改善箇所説明図

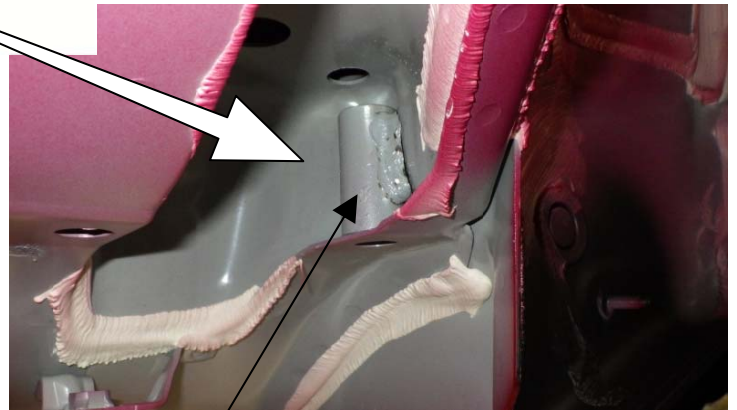
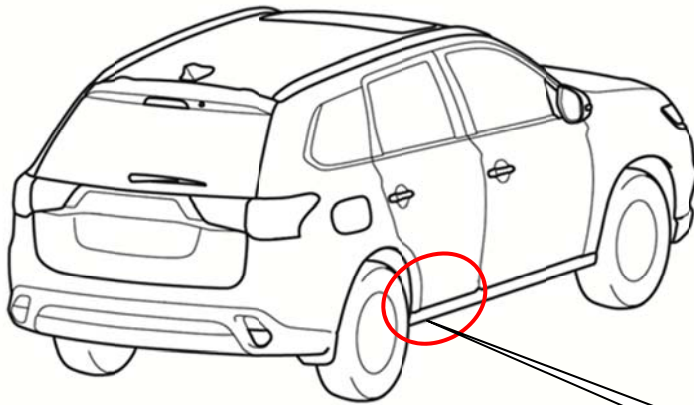
基準不適合発生箇所

トレーリングアーム締付用パイプナット

右側リヤフロアーサイドメンバーにおいて、トレーリングアーム締付用パイプナットの溶接位置が不適切なため、溶接強度が不十分なものがある。そのため、そのまま使用を続けると、右側リヤフロアーサイドメンバーからトレーリングアームが外れ、走行安定性が損なわれるおそれがある。

改善の内容

全車両、右側リヤフロアーサイドメンバーのトレーリングアーム締付用パイプナットを再度溶接する。
